Dato 1.04.2025

Forslag til endring av områdeplan for Li.

Områdeplan Li

Beskrivelse av endringer av planen

KBA_2, KBA_3, KBA_4, KBA_5, KBA_6

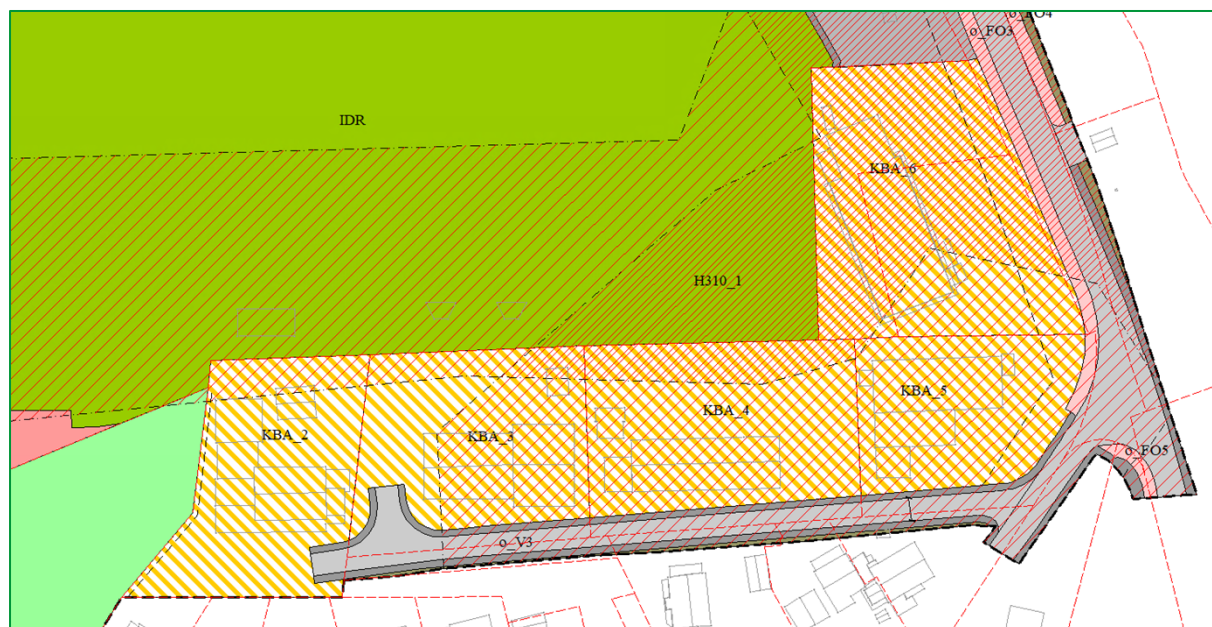
Næringseiendommer langs Tyriveien endrer formål fra konsentrert boligbebyggelse til kombinert formål bolig/næring. Bestemmelsen endres slik at det tillates boenheter i feltet, samtidig som at det er næring. Utnyttelsen økes fra BYA=40% til BYA=45%, dette tilsvarer omtrent dagens bebyggelse, men med noen utvidelsesmuligheter på eiendommene, inkludert overflate parkering.

MUA blir differensiert ut ifra størrelsen på boenhetene. Boenheter under 50 m² får et MUA-krav på 25m² og boliger over 50m² får et MUA-krav på 50m². Dette er en betydelig reduksjon av dagens krav og krav satt i kommuneplanens arealdel. Dette er allerede utbygde næringseiendommer, hvor man benytter eksisterende bygningsmasse til delvis nye funksjoner. Det er allerede en godkjent boenhet i Tyriveien, og med forslaget til planendring

Når det gjelder parkering, så foreslås det et krav på 1 parkeringsplass per boenhet. Dette er en endring fra gjeldene plan som fastsett 1,5 antall p-plasser per boenhet. Parkering innenfor hvert felt er viktig for å hindre at det blir villparkering i området. I tillegg settes det krav om 1,5 parkeringsplass per 100m² næring. Dette er hentet direkte fra kommuneplanen.

For KBA_2 reguleres det en byggegrense på 1 m fra eiendomsgrense mot gnr.5 bnr.1, da det foreligger samtykke fra grunneier av gnr.5 bnr.1 og den eiendommen er regulert til grønnstruktur. I gjeldene plan var byggegrensen 4 m.

BF_2

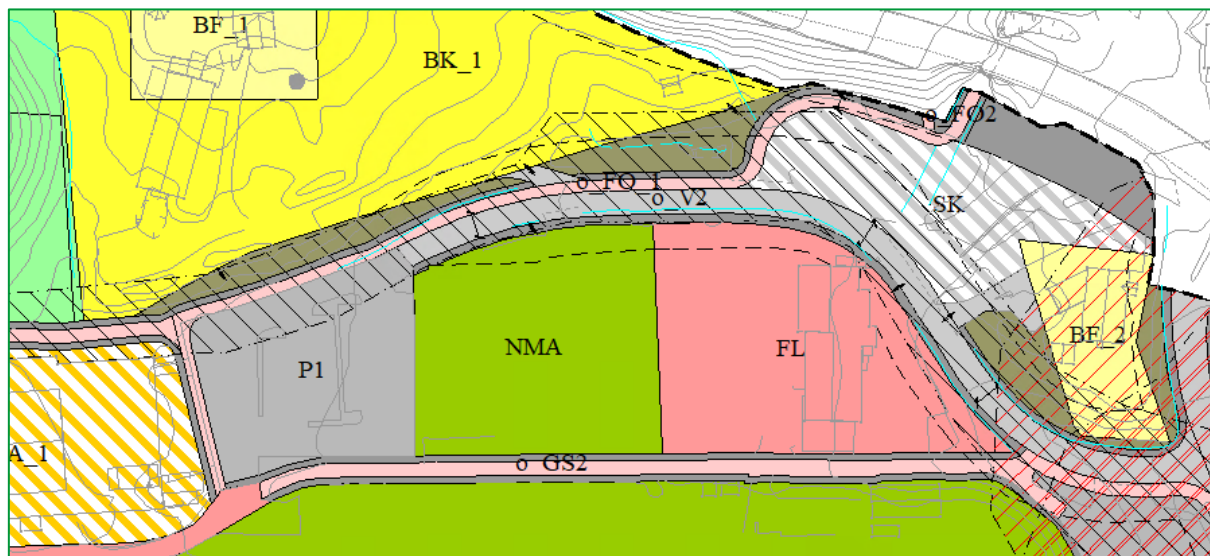
I den opprinnelige planen var det regulert for parkeringsplass på gnr.7 bnr.70, og det var forutsatt at bebyggelsen skulle rives. Innløsning av eiendommen og riving er ikke gjennomført. Derfor foreslås det å endre arealformålet for denne eiendommen til frittliggende småhusbebyggelse, i tråd med dagens bruk. Denne eiendommen er i privat eie, og grunneier slipper da å leve i uviss om boligen skal benyttes til parkering eller ikke.

Eiendommen får de samme bestemmelser som felt BF_1.

Bilde over: ny plassering av slipp- og hentesone SK og fortau langs Birkelundveien inn til skoleområdet.

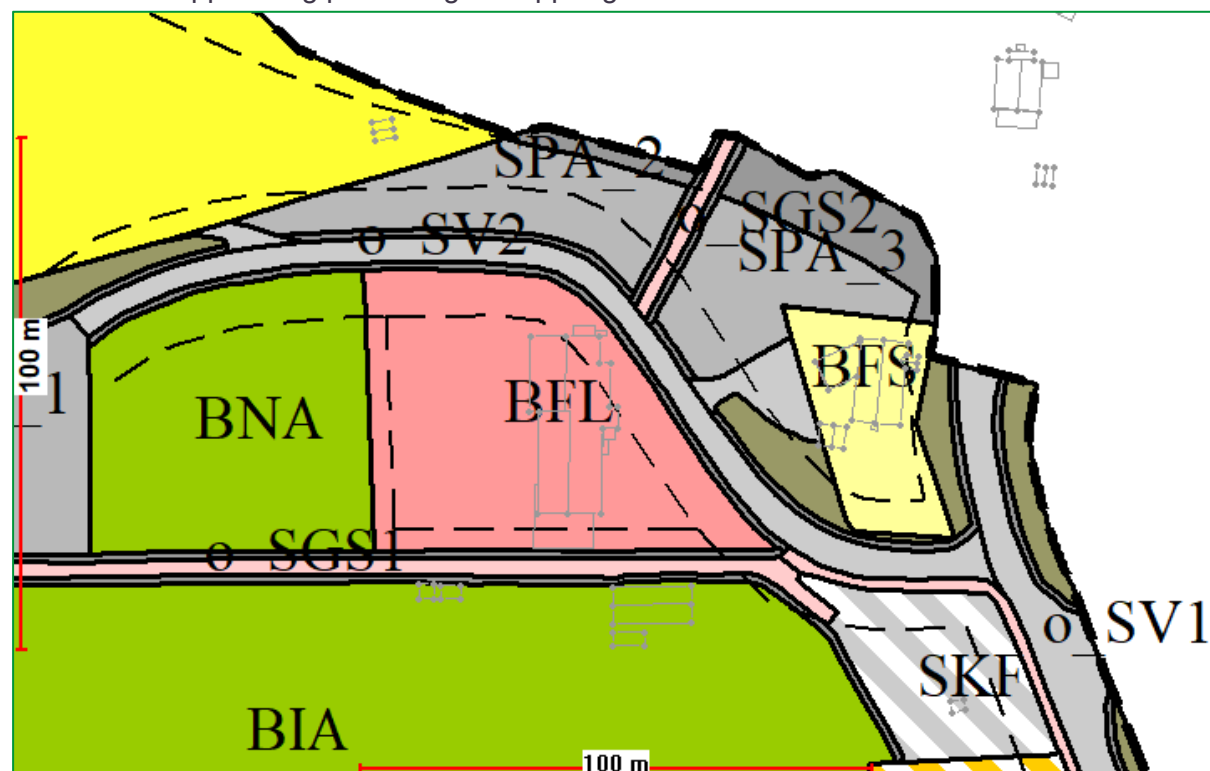
Det var regulert snuplass for buss i felt SKF, som ligger akkurat i innkjøringen inn til området. Denne plassen har vist seg å være for liten for å kunne fungere som snuplass for buss. Hensikten var at skolebuss og privatbiler ikke skulle kjøre helt inn til skolen for å slippe av og hente elever. Det forslås nå å endre parkeringsplassene SPA_2 og SPA_3 til dette formålet. Arealet blir regulert til kombinert formål for samferdselsanlegg (SKF).

Samtidig foreslås det å regulere fortau (o_FO1) fra undergangen under Kirkeveien, forbi hentesonen og videre langs Birkelundveien helt inn til skoleområdet. Fortauet vil også koble seg til eksisterende gang- og sykkelvei som går på baksiden av Lilhallen. Dette gir en mer trafiksikker løsning enn dagens situasjon, men det må fjernes noen parkeringsplasser, anslagsvis 7 p-plasser. Det er knyttet rekkefølgebestemmelser til at fortauet skal være sikret opparbeidet før igangsettingstillatelse på felt BK1. Og før brukstillatelse kan gis innenfor felt BK1 skal fortauet være ferdig opparbeidet.

Bilde under: opprinnelig plassering av slipp- og hentesone SKF

Idrettsanlegget (IDR), klubbhuset (FL) og nærmiljøanlegget (NMA)

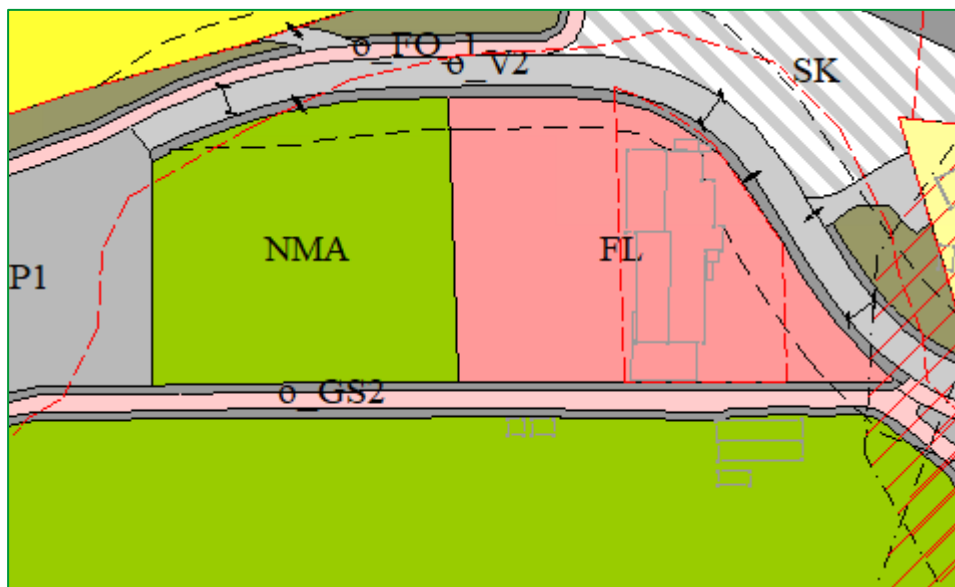
Byggegrense mot Birkelundveien endres slik at den følger husveggen på det eksisterende klubbhuset. I opprinnelig plan var byggegrense tegnet skjematisk fra Birkelundveien, med det resultat at byggegrensen gikk gjennom det eksisterende klubbhuset.

Det sikres i planbestemmelsene at det tillates parkering innenfor feltene FL og NMA. Dette gjøres for å ikke minske parkeringskapasiteten for området, da SPA_2 og 3 endres fra parkeringsplass til hente- og slippsoner. Det reguleres inn avkjørselspiler fra Birkelundveien og inn til feltene NMA og FL. Bestemmelsen om maksimalt 50m² byggverk for støttefunksjoner til idrettsanlegget fjernes. Dette gjøres da det er vanskelig å si hvor stort et slikt bygg vil være. Bygget skal underordne seg formålet idrettsanlegg, det vil si at det ikke skal gå på bekostning av bruken av idrettsanlegget. Det stilles også krav om minimum 25 p-plasser for sykkel.
